# **HENVENDELSER MODTAGET I HØRINGSPERIODEN**

## **FORSLAG TIL LOKALPLAN ENGLANDSVEJ NORD**

## HOFOR A/S – Høringssvar til forslag til lokalplan og kommuneplantillæg – Engelsdvej Nord

Englandsvej 25

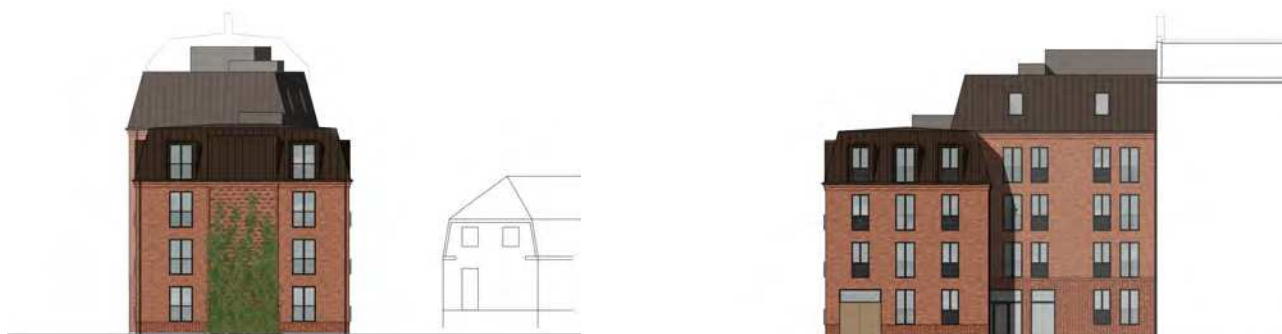
- Vinduesformater er bearbejdet, og på den høje bygningskrop er takten og antallet af vinduer ændret for større tilpasning til naboen på Englandsvej 23.
- For at reducere risikoen for indbliksgener har vi valgt at udforme vinduerne med et blændet brystningsparti, så vindueshullets højde fastholdes, mens glasarealet reduceres ift. tidligere forslag.
- Gesimser tydeliggøres ved et større fremspring og højde for at forstærke oplevelsen af den vertikale tredeling.
- Bygningen gives grønnere udtryk ved en egrønning med klatreplanter på midterfeltet af facaden mod Søren Norbys Allé.

Det er vores forslag, at ovenstående samt visualiseringer og facadeopstalter på de efterfølgende sider indarbejdes i det endelige lokalplanforslag.

En supplerende landinspektørømåling har givet anledning til mindre justeringer, som går begge veje, og som nu er indarbejdet på de viste visualiseringer og facadeopstalter.

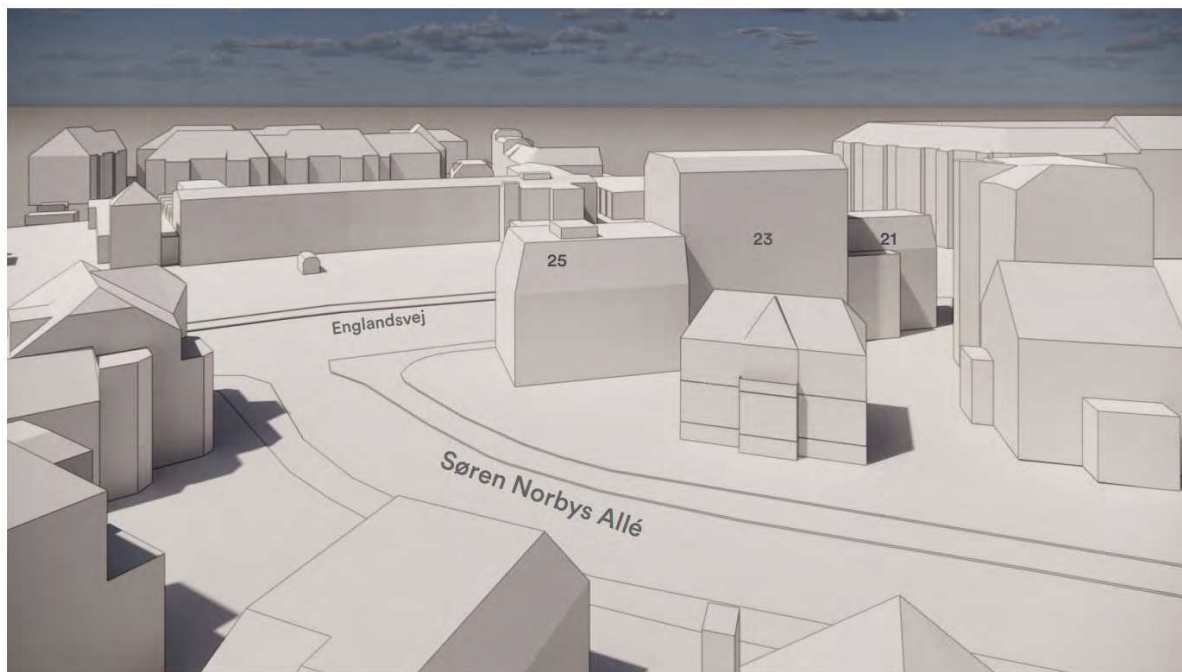
Grundejerforeningen Eberts Villaby har som en del af løsningen udarbejdet et udkast til bebyggelse på Engelsvej 25, der vil kunne imødekomme ønsket om ny boligbebyggelse på Engelsvej 25 og samtidig tage hensyn til det bygningsmæssige og kulturhistoriske ensemble som byggeriet med sin placering mellem Villaby og karrébebyggelse skal indgå i. Forslaget fremgår af nedenstående visualisering.

Forslaget er udarbejdet med udgangspunkt i følgende præmisser:

1. Nybebyggelsen anvendes som i lokalplanforslaget fortsat til ungdomsboliger
2. Nybebyggelsen består af 2 etager plus tagetage. Dermed får ejendommen samme højde som planen for Engelsvej 21 og der opnås en fin symmetri mellem Engelsvej 21 og Engelsvej 25 omkring ejendommen Engelsvej 23.  
Bygningens højde svarer til højden på Villabyens højeste huse, eksempelvis ejendommen overfor på hjørnet af Søren Norbys Allé og Engelsvej, Engelsvej 27. Dermed opnås en ægte og harmonisk nedtrapning mellem etageejendommen Engelsvej 23 og villabyens bevaringsværdige ejendomme, der generelt er en anelse lavere.  
Gavlen mod Søren Norbys Alle og indgangen til Eberts Villaby er i tagetagen vinklet ind som tagene i villabyen.

3. Bygningen trækkes tilbage fra Søren Norbys Allé. Forslaget tilstræber at opnå et afbalanceret volumen ved siden af Engelsvej 23 og at holde indgangen til villabyen fri. Herved åbnes indgangen til villabyen visuelt op, som det er karakteristisk for alle øvrige indfartsveje mellem Engelsvej/Amagerbrogade og villabyen. Endvidere opnås, da nybyggeriet nu flugter med de øvrige villaer, en arkitektonisk og æstetisk sammenhæng og integration mellem nybyggeriet og villaerne. Ved tilbagetrækningen opnås mulighed for et beplantningsområde, der ikke findes i den nuværende plan for bygeområdet. En forhåve mod Søren Norbys Allé vil understøtte villabyens karakteristiske gaderum med hierarkiet vejtræer, hegn, forhaver og til sidst bygninger.

4. Med reduktionen i højde og tilbagetrækningen af bygningen fra Søren Norbys Allé reduceres betydeligt de skyggegener, der karakteriserer lokalplanforslagets nybyggeri på Engelsvej 25. Dette vil være til stor gavn for såvel beboerne i nabovillaerne som for beboerne i etageejendommene på Toren Oxes Allé 2 og Engelsvej 23. Beboerne i de to etageejendomme vil i mindre omfang blive ramt af skyggen fra byggeriet og vil fortsat kunne sidde i solskin på deres altaner. Det eksisterende gårdmiljø vil kunne bibeholdes som beplantningszone.

## **Mit forslag til Engelsvej 25:**

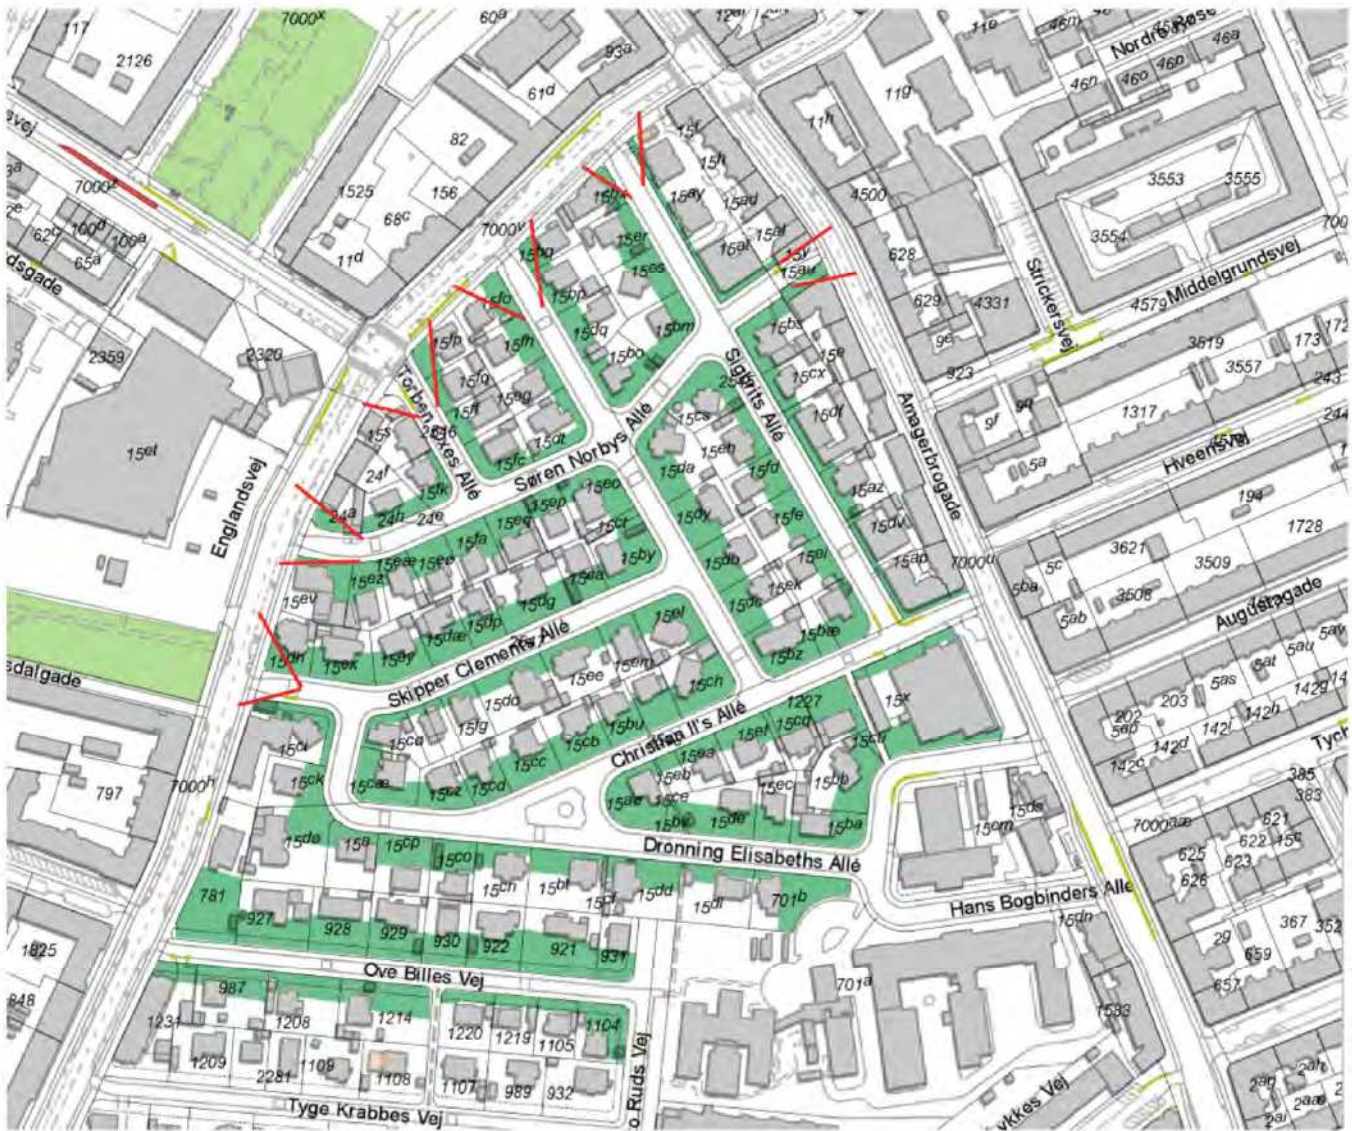
**1. Reducere bygningsvolumen med 1 etage eller mere, ingen teknik på tag.**

**2. Holde bebyggelse væk fra skel mod Søren Norbys Allé og bevare kvarterets karakteristiske grøn stribe foran bygningen**

**3. Rette facaderne i felt B, så den åbne facade med vinduer og altaner vender mod gaden, og gavl mod naboen holdes mere lukket.**

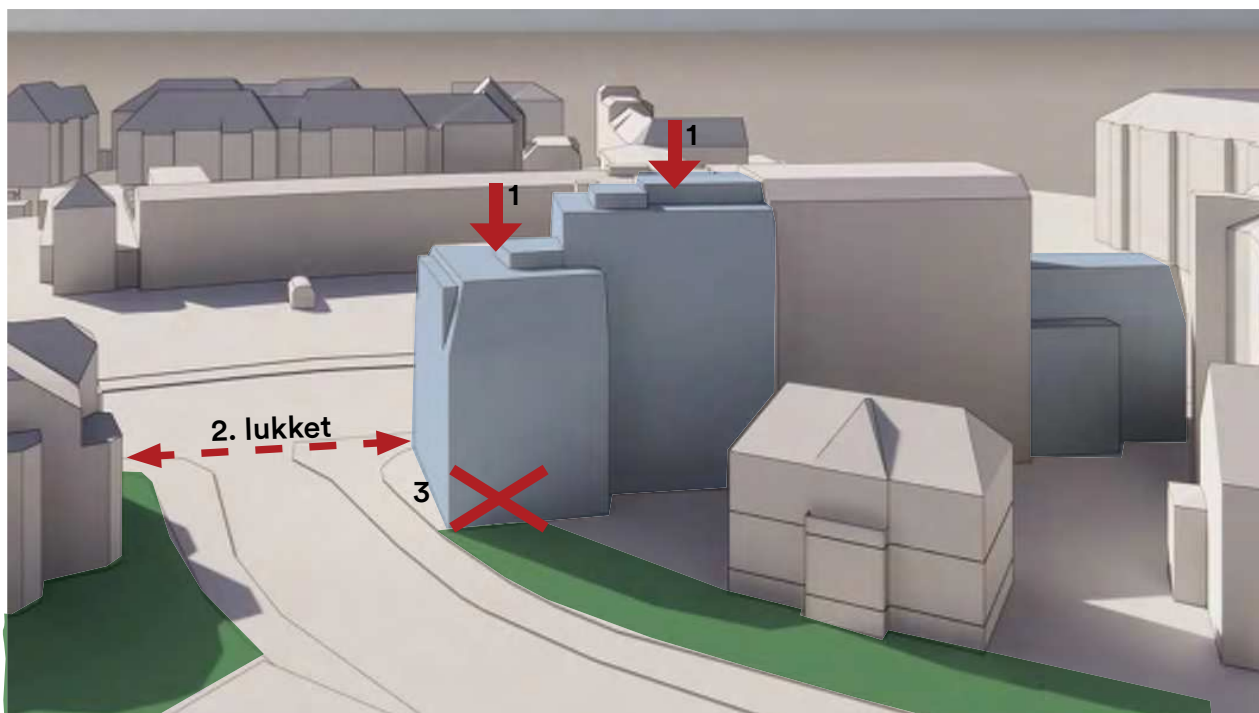
Facade a mod Søren Norbys Alle bør derfor omformuleres som åben hovedfacade og gavlfacade mod nabo på Søren Norbys alle 18 bør holdes lukket som sekundærfacade for at undgå unødvendige indbliksgener. Der er meget lidt friarealer ift. antallet af fremtidige beboer, som sænker boligkvaliteten betydeligt. I det hele set, lægger forslaget op til dårlige planløsninger og der må frygtes at det medfører meget fra- og tilflytning. Eksisterende mur i skel mod Søren Norbys alle 18 skal bevares i sin nuværende form og højde, som i øvrigt både kommunen og bygherre har bekræftet på orienteringsmøde den 04.11.2021.

Dette skal fremgå lokalplanen og rettes i §8 stk6. Bebyggelsens tagform er meget fremmet i området og fungerer åbenlyst ikke særlig godt med den påtænkte anvendelse med små lejligheder, hvor badeværelserne stikker ud af tagfladen som kviste uden vinduer. Der skal dog i det mindste forskrives tagmateriale passende til både tagform og villabyen, og det er tagpap altså ikke. Der burde

ikke tillades ventilationsanlæg på tagene. Det er upassende for et boligområde og medfører i det her konkrete fald unødvendige skygge- og støjgener på nabogrundene. Det øger bygningshøjden på en bygning som i forvejen er for højt.

### Optimerings forslag: 1 etage lavere og rykket ind fra Søren Norbys Allé

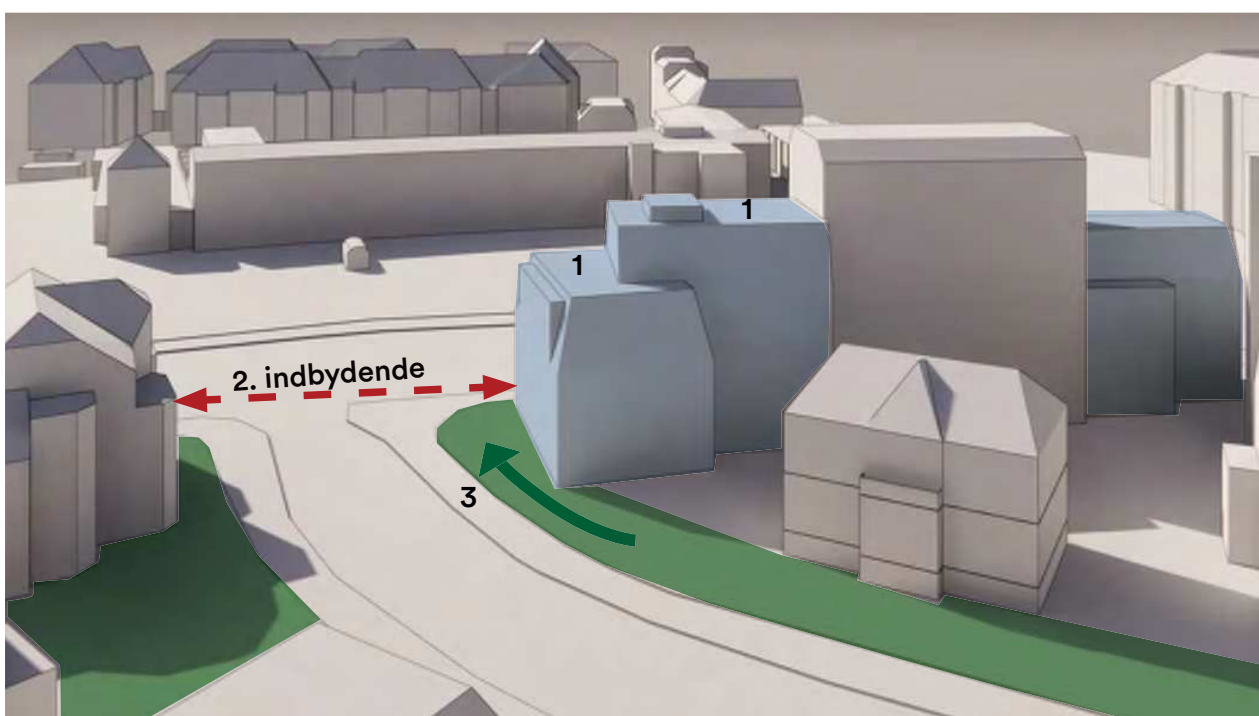
### Bebyggelse på Engelsvej 25 jfr. Lokalplanforslag Engelsvej Nord

1. For stor bygningsvolumen
2. Indgang til kvarteret for snævert, bygning blokerer indblik i kvarteret
3. Ingen plads til grønt areal

1. Den nye volumen passer i højden og proportioner til de historiske bygninger i kvarteret
2. Åbning mod byen bevares og villabyens grønne træk føres ud i byrummet.
3. Den grønne stribe, som er karakteristisk for Ebertsvillabyen, integrerer den nye bebyggelse i den eksisterende bydel

### Bebyggelse på Engelsvej 25 jfr. Lokalplanforslag Engelsvej Nord

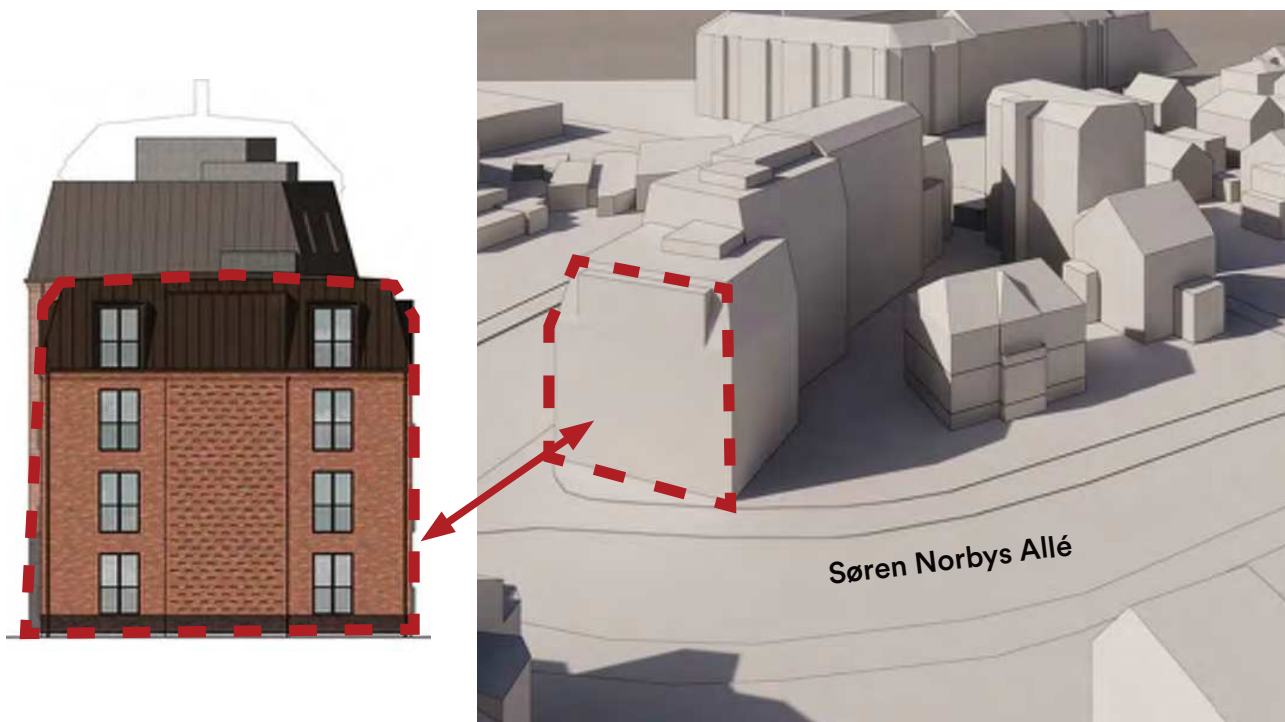
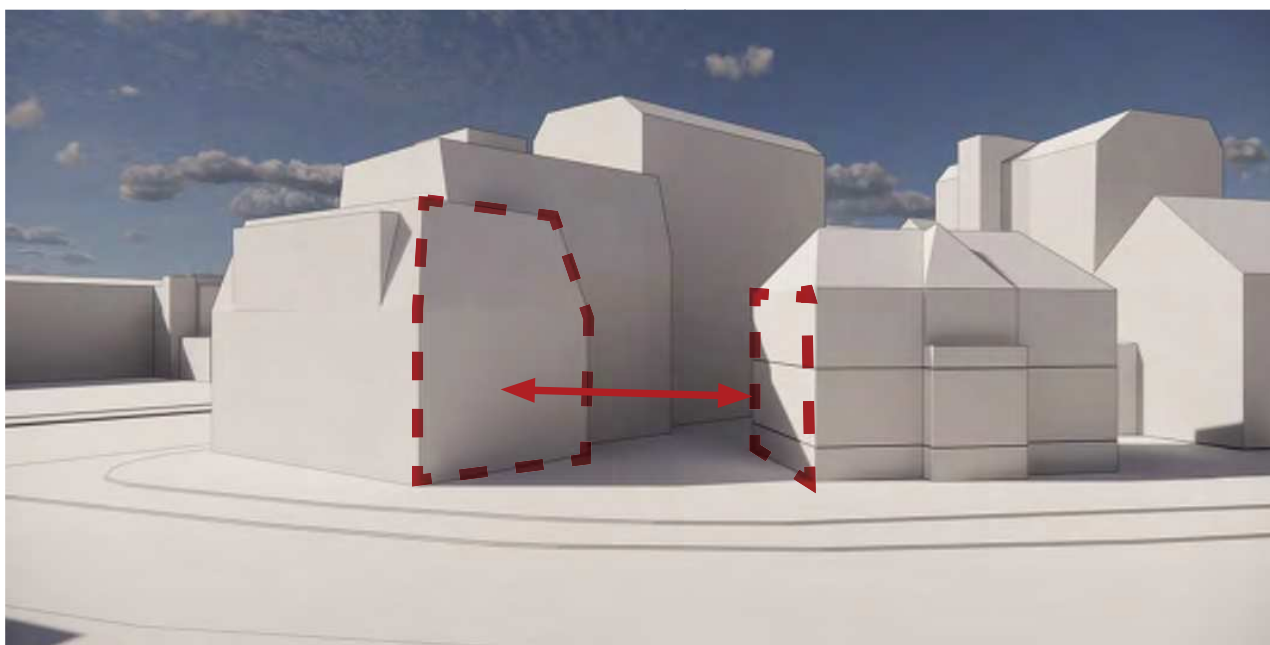
Lukket facade med få vinduer mod vej, store vinduer mod nabo.

Inbydende åbne facade mod vej som i resten af kvarteret. Lukket gavler mod naboen for at undgå indbliksgener.

**Bebyggelse på Engelsvej 25 jfr. Lokalplanforslag Engelsvej Nord**

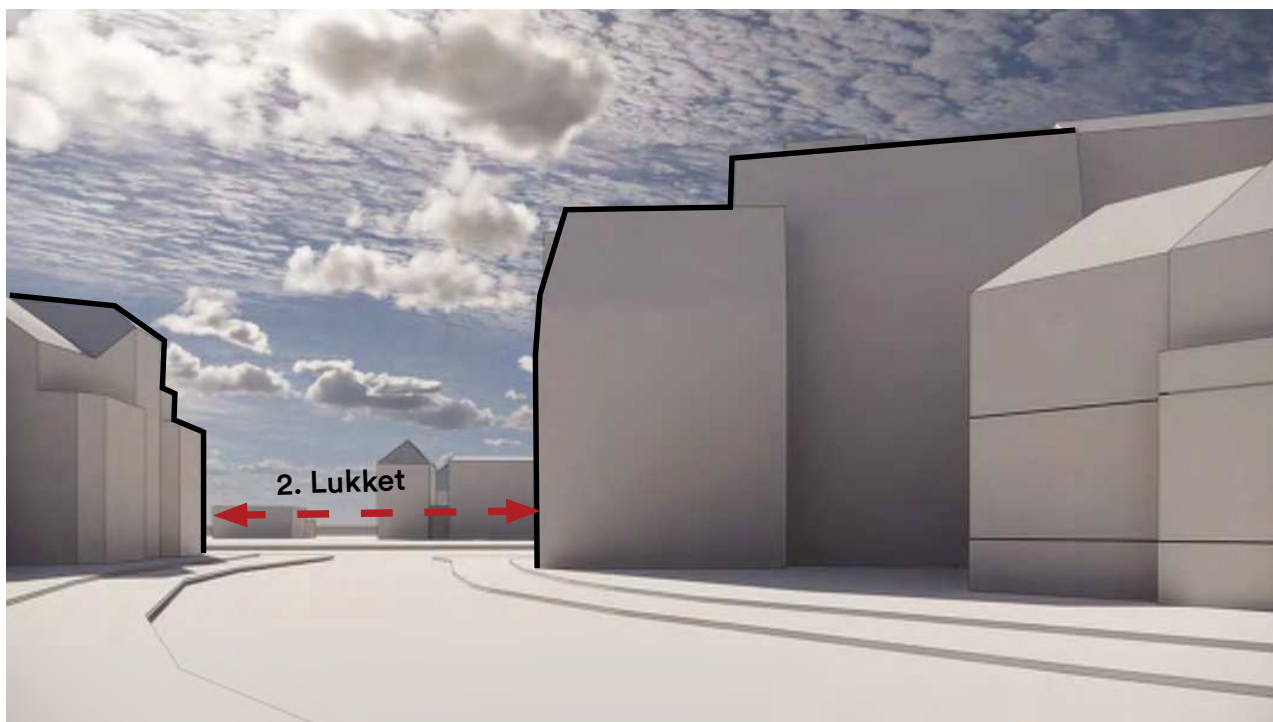
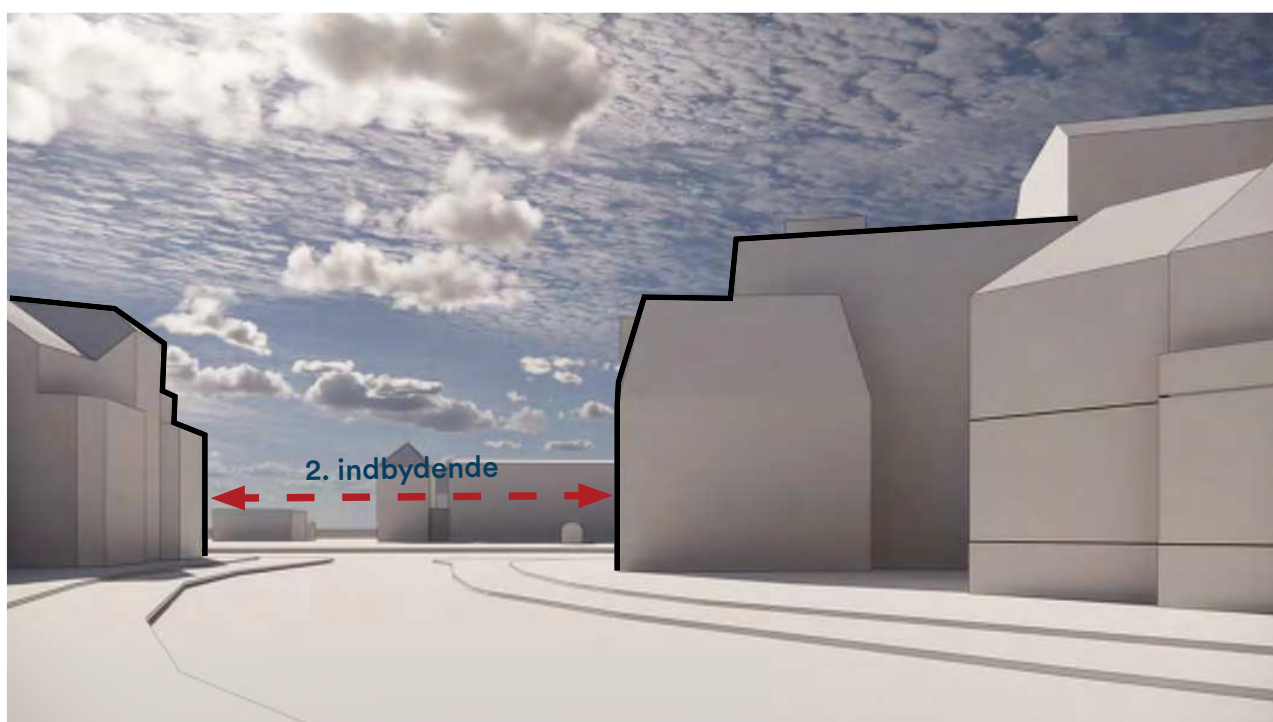
**Optimerings forslag: 1 etage lavere og rykket ind fra Søren Norbys Allé**
